Résumé non technique : mesure retenue parmi les alternatives

SCCV ROUEN OUEST – Construction de logements sur la parcelle caisse d'épargne et France remorque – Bois Guillaume
Dossier de déclaration au titre de la loi sur l'eau

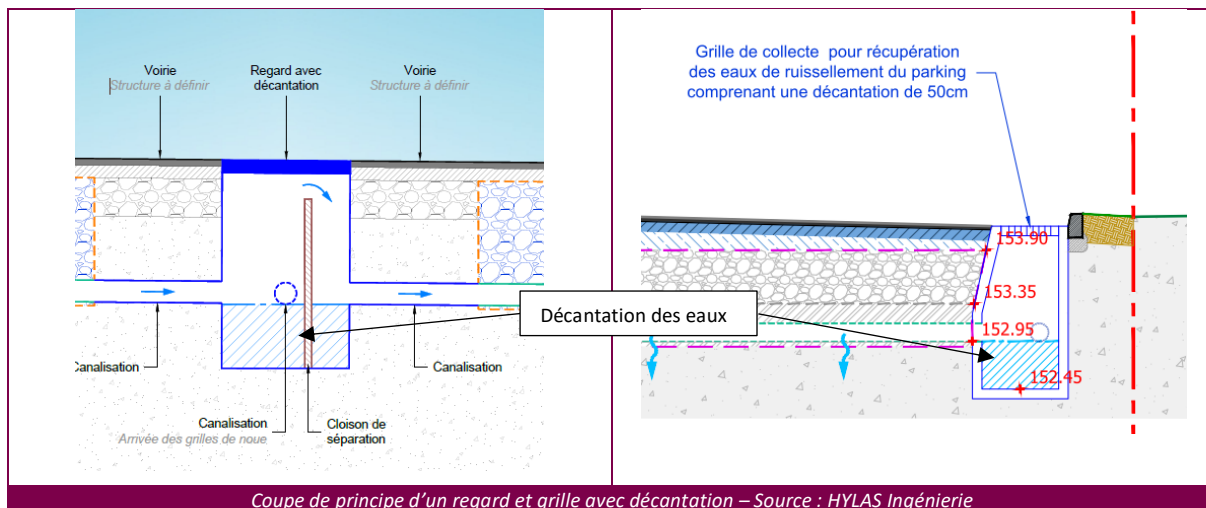
- **Réaliser des tests de perméabilité au droit et à la profondeur des ouvrages projetés ;**

Compte tenu de la présence de bâtiments et de voiries sur la parcelle au droit des futurs ouvrages d'infiltration, il n'est pas possible de réaliser les essais de perméabilités pour le moment. De plus, le maître d'ouvrage n'avait pas encore les autorisations d'accès pour des investigations lourdes, la maîtrise d'ouvrage n'a donc pas pu réaliser d'études géotechnique de type G2. Cette étude va être lancée en 2025 pour la réalisation de la phase PRO/DCE.

Une étude géotechnique sera réalisée et des essais de perméabilité seront prévus en lieu et place ainsi qu'à la profondeur des futurs ouvrages d'infiltration.

Seuls des essais non destructifs à 1m de type PORCHET ont pu être réalisés aux droits des espaces verts. Lors du dimensionnement pluvial, la perméabilité prise en compte tenait compte de la valeur de perméabilité la plus défavorable, soit 2×10^{-6} m/s.

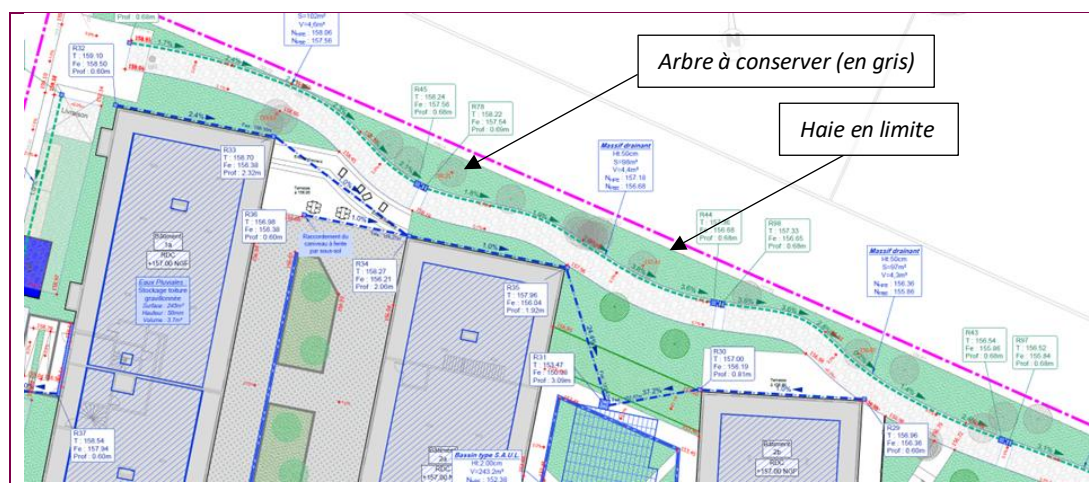
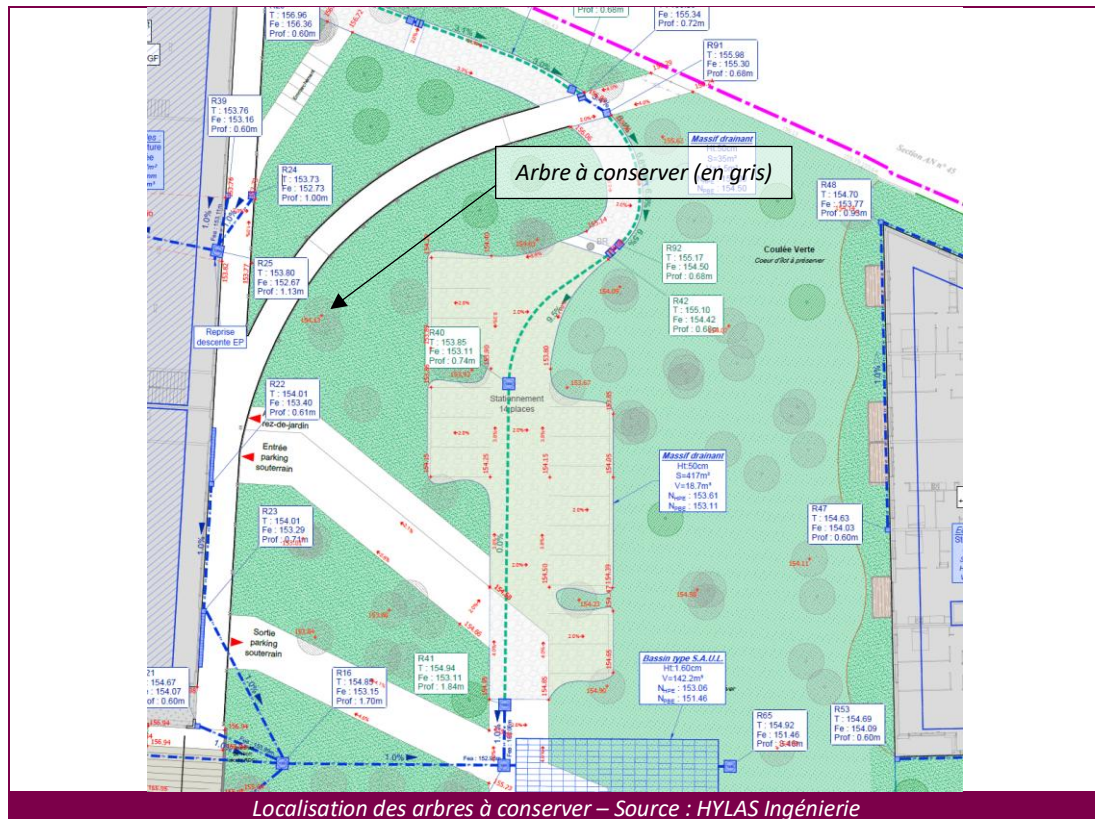
- **Etudier la faisabilité de gérer une partie des eaux pluviales avec des ouvrages aériens qui sont à privilégier ;**

La mise en place d'ouvrage aérien a été étudié dès la conception du plan masse mais certaines contraintes techniques empêchent la création majoritairement d'ouvrages à ciel ouvert.

L'altimétrie de la parcelle existante et les rattrapages avec l'altimétrie des limites séparatives ne permettent pas la création d'ouvrage de stockage à ciel ouvert car il serait implanté en pente

Plusieurs arbres et haies existantes en limite séparative nécessitent de conserver l'altimétrie existante rendant impossible la mise en place d'ouvrages à ciel ouvert.

Afin de limiter l'imperméabilisation, la majorité des places de stationnement sont réalisées en matériaux perméables pour privilégier la surface d'infiltration et la décantation des eaux pluviales avant stockage dans les ouvrages de stockage enterrés.
